日本原燃株式会社	
資料番号	濃縮個別 07 R0
提出年月日	令和 3 年 2 月 15 日

放射線による被ばくの防止に係る補足説明資料

変更内容に係る補足説明事項について

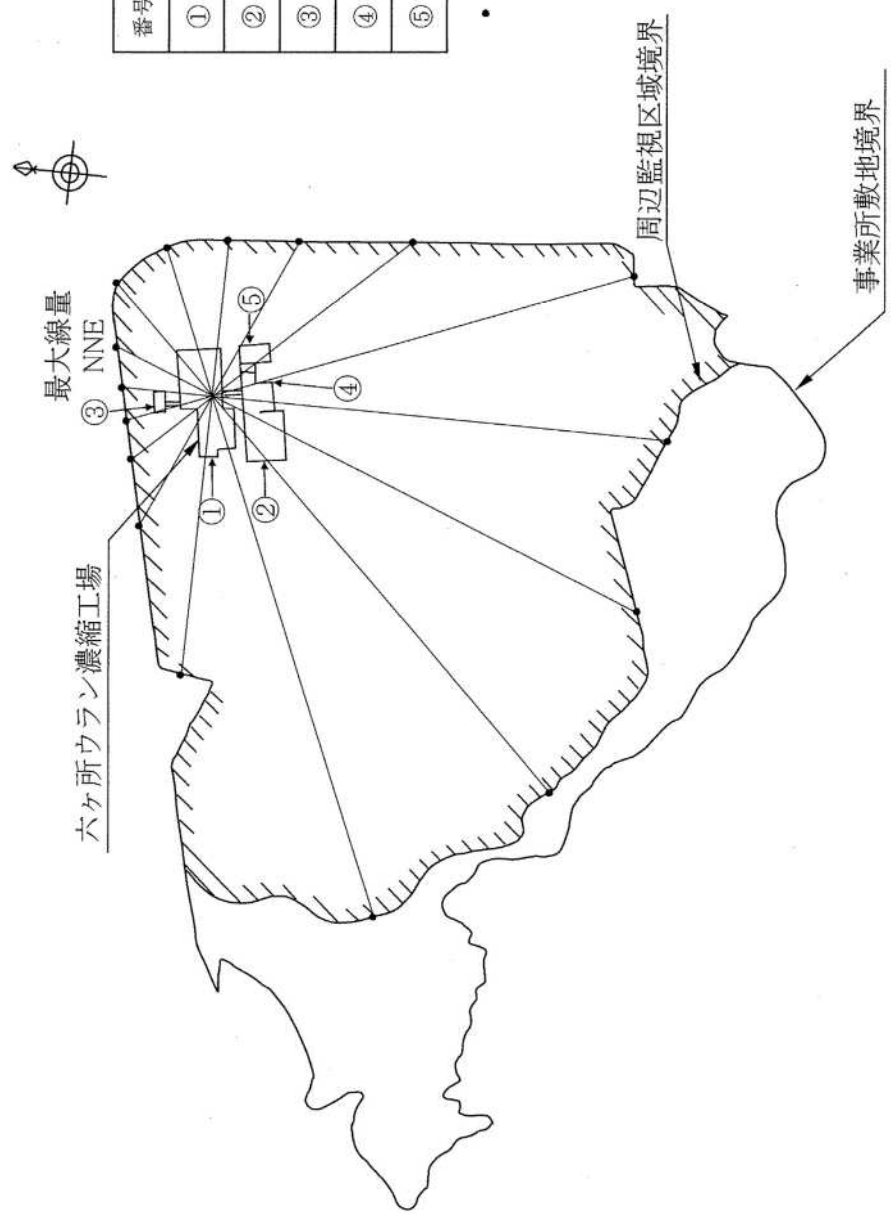
設工認申請書	補足説明	備考
<div data-bbox="270 289 1311 1585" data-label="Diagram"> <pre> graph TD A([ウラン同位体組成]) --> B[ORIGEN-2 単位ウラン量当りの線源強度] B --> C[単位ウラン量当りの線源強度] C --> D[ANISN 各機器の等価点線源強度の計算] D --> E[等価点線源強度] E --> F[評価点の設定] F --> G[QAD 周辺監視区域境界 直接線計算] F --> H[SCATTERING 周辺監視区域境界 スカイシャイン線計算] G --> I[一般公衆に対する 外部放射線による線量] H --> I </pre> </div> <p data-bbox="409 1623 1169 1650">図1 一般公衆に対する外部放射線による線量評価の手順</p>		<p data-bbox="2605 258 2769 359">・線量評価の手順は、既認可から変更なし</p>

設工認申請書	補足説明	備考												
<div style="display: flex; justify-content: space-between;"> <div style="width: 45%;">  <p>図2 評価点の位置</p> </div> <div style="width: 45%;"> <p>(注4)</p> </div> </div>

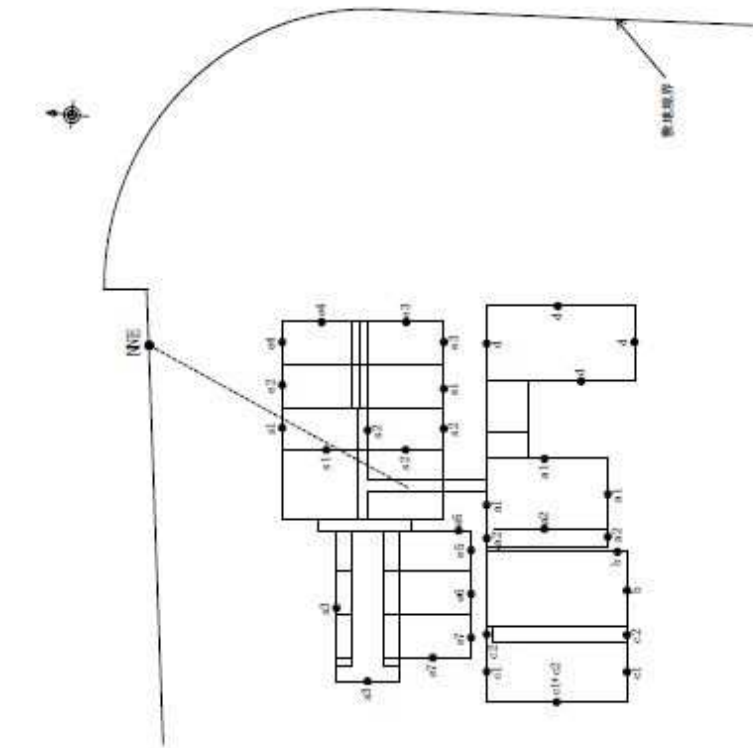
<p>●：評価点</p>	番号	施設名	①	ウラン濃縮建屋	②	ウラン貯蔵・廃棄物建屋	③	補助建屋	④	ウラン濃縮廃棄物建屋	⑤	使用済遠心機保管建屋	<p>(注4) B ウラン濃縮廃棄物建屋を左図に追加する。 (線源とならないため評価上影響はないが、事業変更許可申請書で示す条件で評価を実施していることを明確にする。)</p>	<p>・評価点の位置は、従来は線量寄与が大きいAウラン濃縮廃棄物建屋から距離の近い周辺監視区域境界北側に設定していたが、線源となる使用済NaF・スラッジの保管場所をAウラン濃縮廃棄物建屋からウラン貯蔵・廃棄物庫(Bウラン濃縮廃棄物室)に変更することから、排気口中心十六方位の一般的な評価方法に変更</p>
番号	施設名													
①	ウラン濃縮建屋													
②	ウラン貯蔵・廃棄物建屋													
③	補助建屋													
④	ウラン濃縮廃棄物建屋													
⑤	使用済遠心機保管建屋

図3 (1/2) 線源及び建屋モデル図 (直接線)

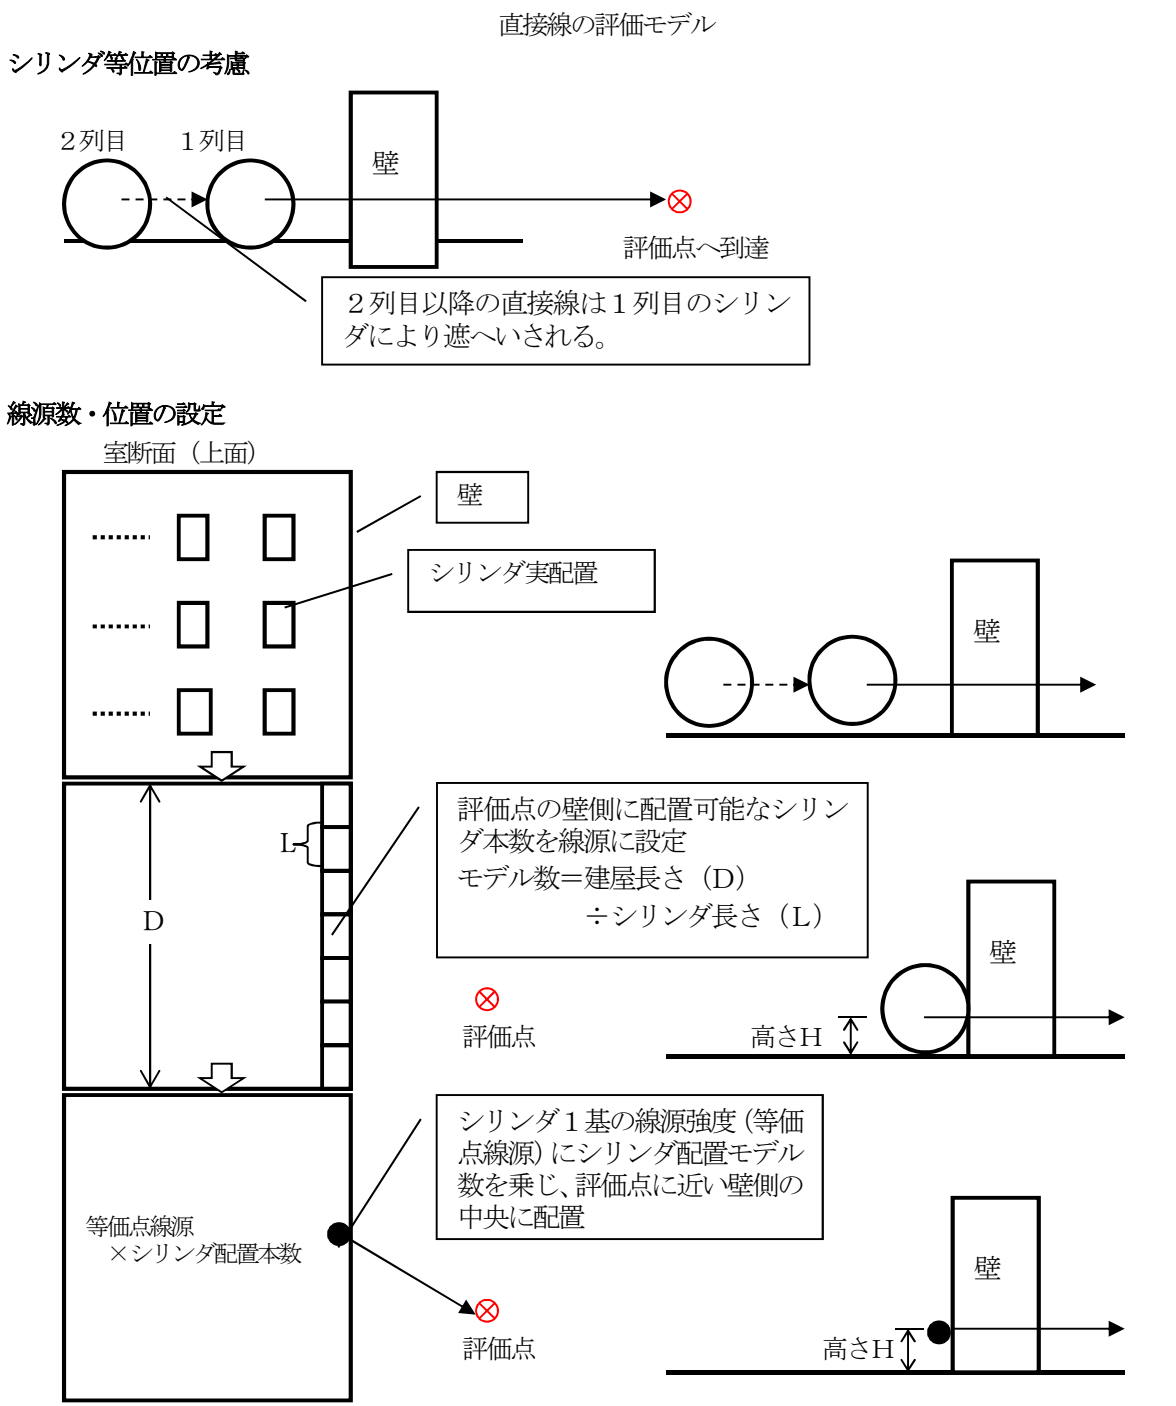
(注5) 直接線の評価モデルの詳細は以下のとおり
 ・建屋モデルのHは、既認可の単位表示 (mm) を (m) に変更 (計算入力値に変更なし)。
 ・評価点までの距離L1は、既認可の丸目数値の記載から計算入力値の記載に変更 (計算入力値に変更なし)。
 例)既認可S1:120 (m) →今回申請S1:119 (m)

図3 (2/2) 線源及び建屋モデル図 (スカイシャイン線)

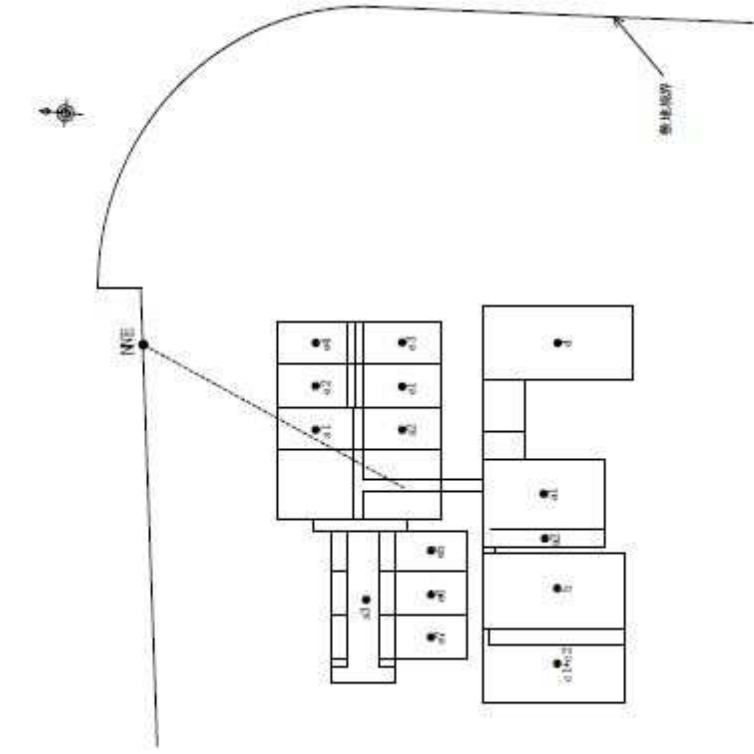
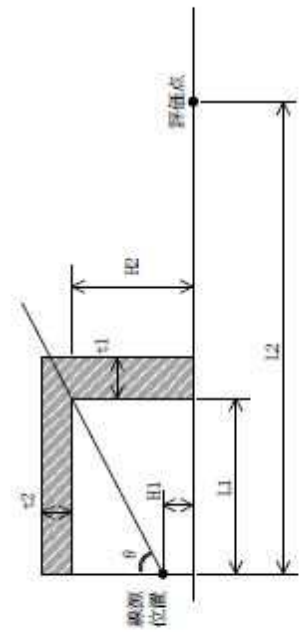
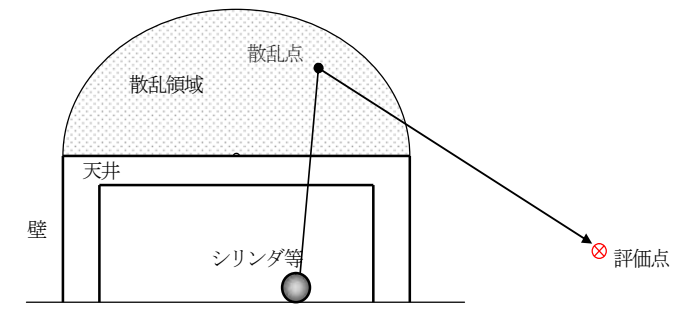
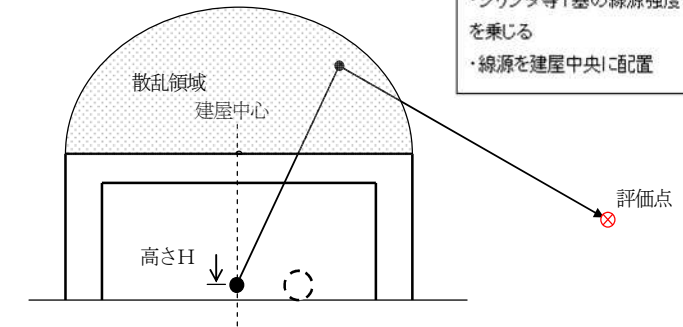
(注6) スカイシャイン線の評価モデルの詳細は以下のとおり

・シリンダ等1基の線源強度(等価点線源強度)に最大貯蔵本数(設置機器数)を乗じる
・線源を建屋中央に配置

建屋モデル及び評価点までの距離L2は、既認可から変更なし
